DODATEK č. 2 ke SMLOUVĚ O DÍLO

„Rekonstrukce střešního pláště bytového domu náměstí Svobody 728/1, Praha 6 - Bubeneč“

ZMĚNOVÝ LIST č. 1

DETAIL A

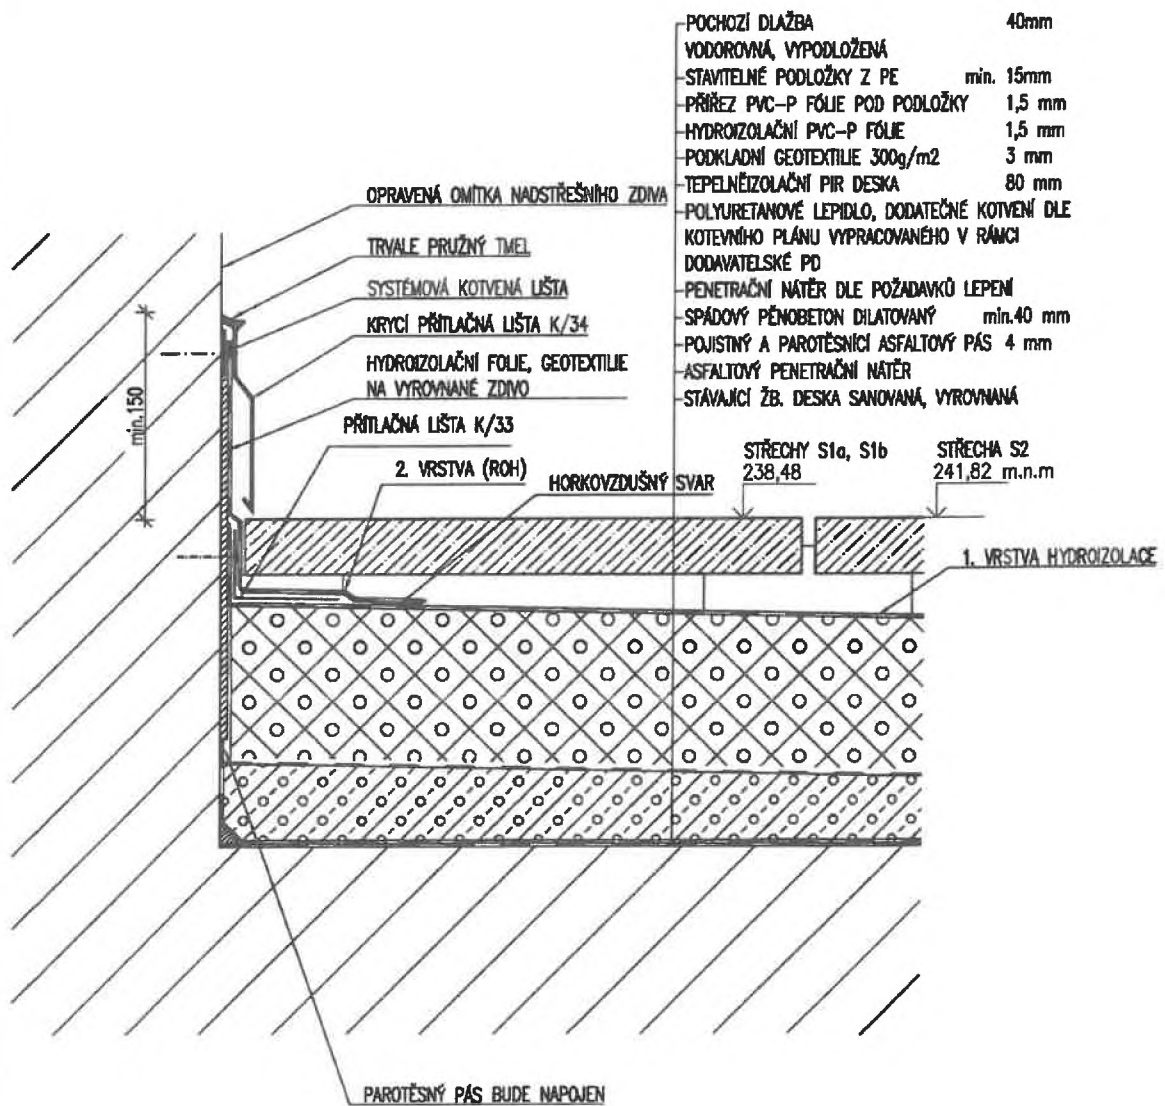
Stavba:	Rekonstrukce střešního pláště bytového domu náměstí Svobody 728/1, Praha 6 - Bubeneč			
Předmět:	Detail návaznosti vodorovné části střešního pláště se svislé konstrukce – změna dle zjištěné skutečnosti			
Vydal:	PRO URBAN s.r.o. , IČ: 28409434			
Odesláno / předáno – komu	Technický dozor stavebníka			
Odesláno / předáno	poštou	faxem	osobně	Datum:
			✓	26.11.2021
Přílohy / počet listů	Příloha č.1 – Změnový rozpočet č.6 (počet A4 – 1 list); Příloha č.2 – PD – změna detailu A (počet A4 - 1)

Po odkrytí povlakové izolace na soklových konstrukcích (stěny, atiky, komíny) byl zjištěn dostatečně pevný podklad těchto kcí, než se původně předpokládalo, a proto je řešení upraveno o systémově správné kotvící profily, a dále dojde k vytažení a systémovému zakončení povlakové izolace na tyto soklové kce (narovnání dle skutečnosti).

V místě přechodu vodorovné části střešního pláště na svislé konstrukce bude hydroizolace doplněna o vnitřní výztužné profily z poplastovaného plechu a povlaková izolace vytažena do minimálně předepsané výšky přílehlých svislých kcí.

Generální projektant provede změnu detailu A projektové dokumentace.
